| 思纳史密斯(集团)中国 CNASMITH GROUP 设计证书编号 A131001019 | 设计变更,补充通知单 | 工程编号 | 201805007SH |
| | 工程名称 | 开元壹号62#地块 | |
| 合作设计单位: | 子　项 | 50#楼 | 通知单编号 建施变更006-3 |

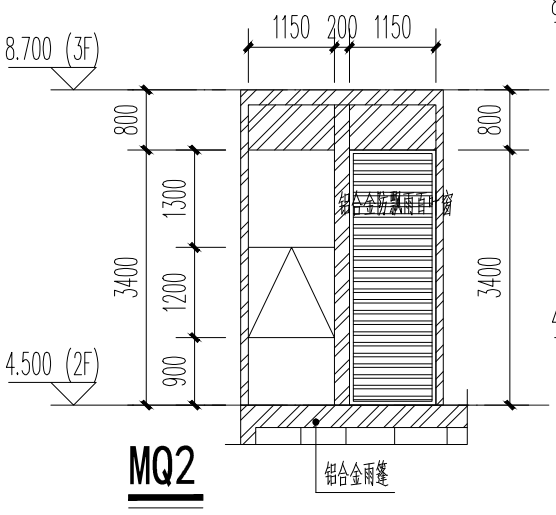
10. 2F在5轴~6轴交A轴MQ2增加百叶窗，百叶通风率60%，修改详图如下：

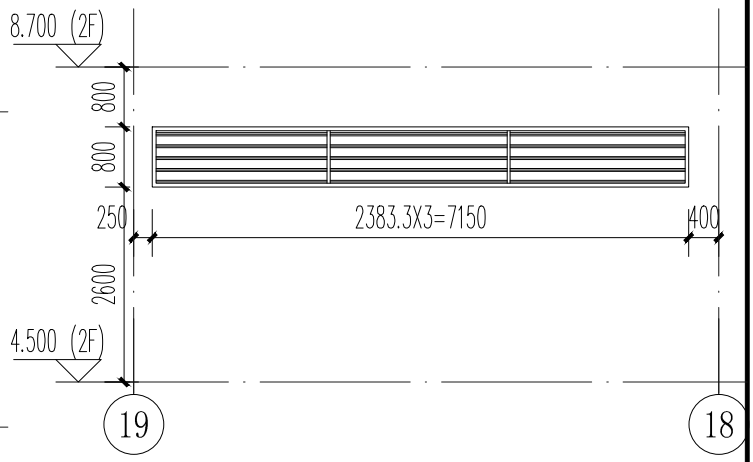
11. 2F在18轴~19轴交F轴处的补充未标注的百叶窗BYC7208，百叶通风率60%，补充详图如下：

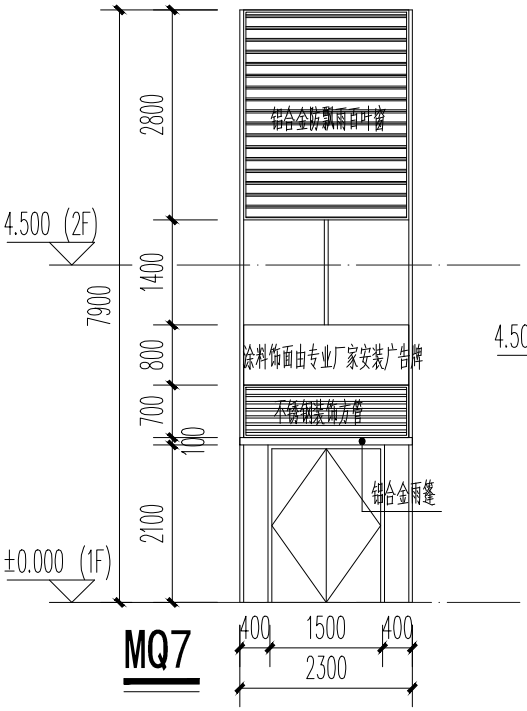
12. 2F在13轴~14轴交F轴处的MQ1改为MQ7，并在MQ7上增加百叶窗，百叶通风率60%，MQ7补充详图如下：

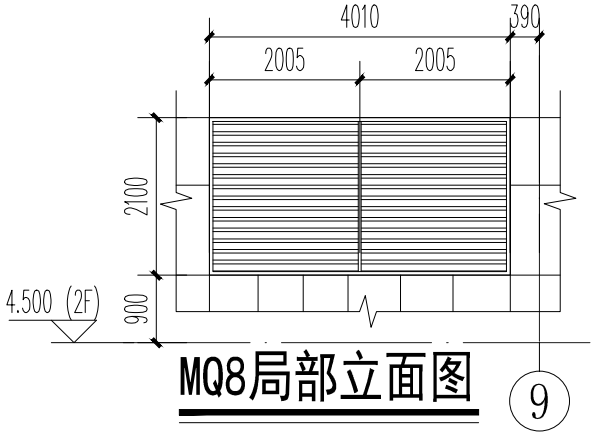
13. 2F在9轴~10轴交F轴处的MQ8改增加百叶窗，百叶通风率60%，百叶位置补充如下：

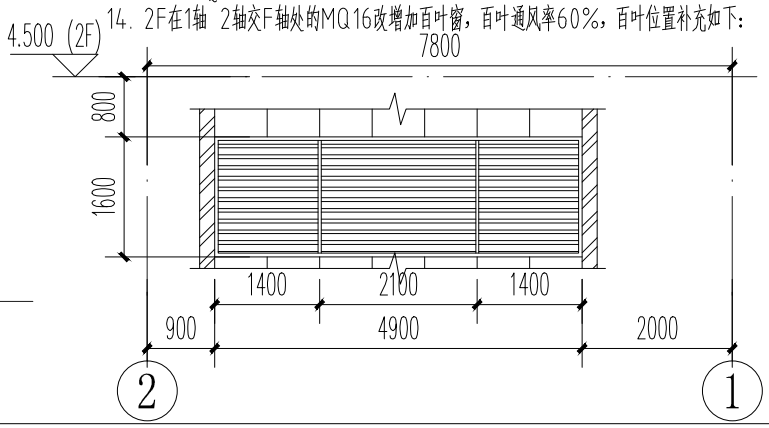
14. 2F在1轴~2轴交F轴处的MQ16改增加百叶窗，百叶通风率60%，百叶位置补充如下：
